Rapport de contrôle d'installations électriques à basse et à très basse tension

RÉF. 147/2026/74971/D01:1

DATE DU CONTRÔLE 06/07/2026 (10:35 - 11:20) **AGENT VISITEUR** Florian Fontaine
ADRESSE DU CONTRÔLE Rue Aux Pois 65 - 7520 Tournai **TYPE DE CONTRÔLE** Visite de contrôle (6.5.)

Adresse de l'installation Rue Aux Pois 65 - 7520 Tournai
Type de locaux Unité d'habitation (maison)
Objet du contrôle Demande de permis de construire
Client [Redacted]
Responsable des travaux [Redacted]
Dérogations applicables/appliquées Installations électriques domestiques ancien RGIE (8.2.2.)

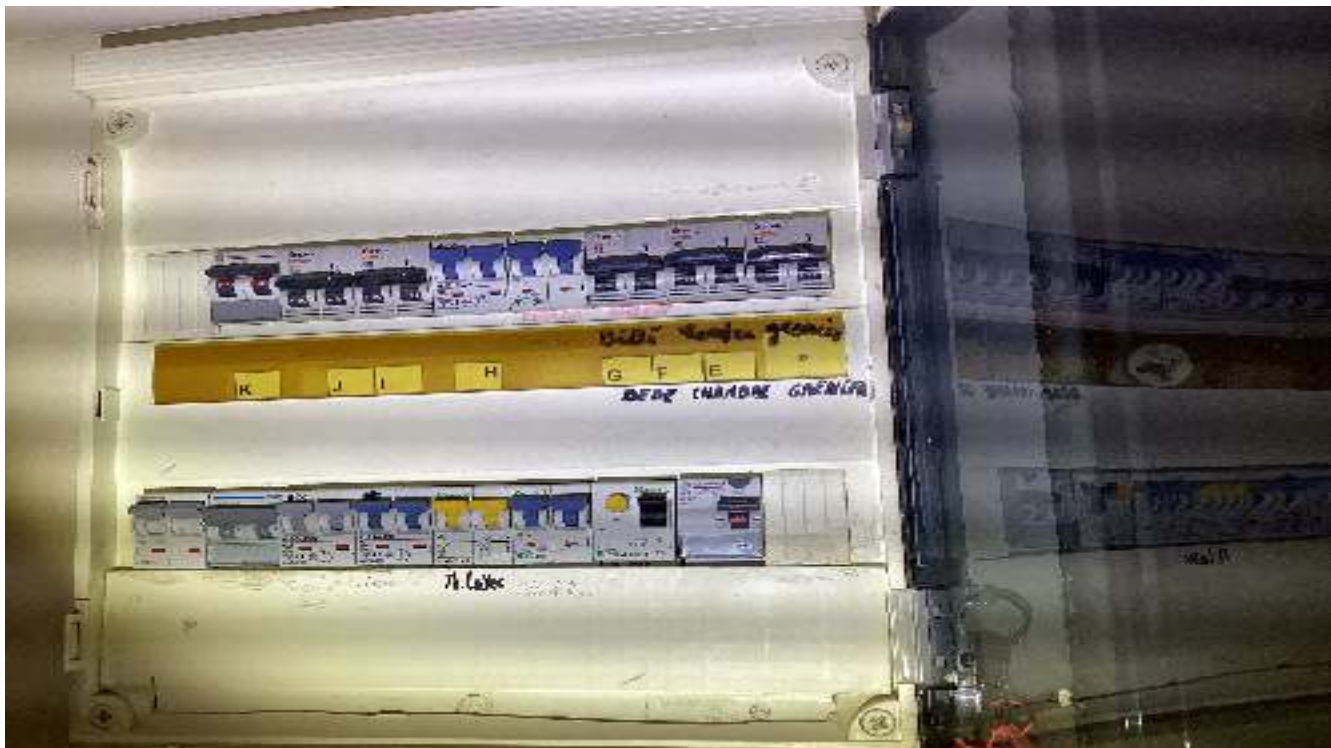
- Les schémas unifilaires et/ou plans de position ne sont pas présents. - 3.1.2.;6.4.6.;6.5.7.;9.1.2.
- nous constatons de l'échauffement sur les différents appareils de protection 9.5 voir photo en annexe pour exemple.
